Informações importantes — Dell OptiPlex 790/990

Placa de sistema

Figura2. Placa de sistema com o sensor térmico e o dissipador de calor removidos

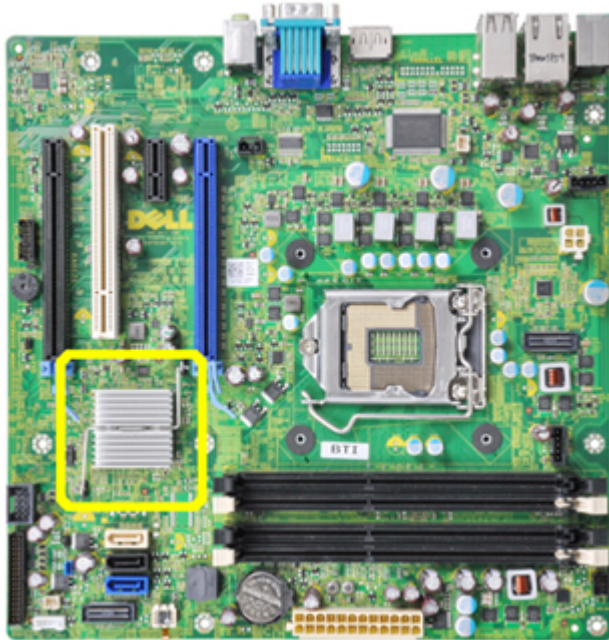
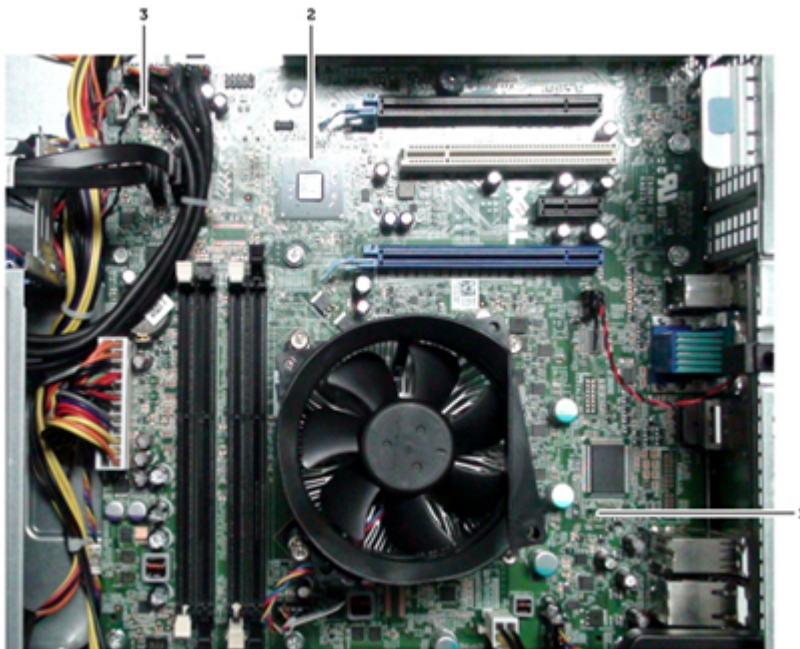
Os computadores Dell OptiPlex 790/990 são agora fornecidos com uma nova placa de sistema, sem os seguintes componentes:

- Dissipador de calor
- Sensor térmico da fonte de alimentação (removido apenas do chassi do Desktop)

A imagem seguinte mostra uma versão anterior da placa de sistema fornecida com um dissipador de calor.

Todas as placas de sistema fornecidas com a versão A11 (ou posterior) **NÃO** contêm o dissipador de calor.

O sensor térmico da fonte de alimentação foi removido apenas do chassis do Desktop.

1. conector do sensor térmico 1 e cabo removidos
2. dissipador de calor do chipset removido
3. conector do sensor térmico 2

NOTA: Se tiver substituído a placa de sistema por uma nova para o chassis do Desktop, assegure-se que a versão do BIOS é A11 ou posterior.

ADVERTÊNCIA: Caso não actualize o BIOS, poderá surgir a mensagem de erro **Alert! Chipset heat sink not detected (Alerta! Dissipador de calor do chipset não detectado)** durante o teste POST (Power-On Self Test).
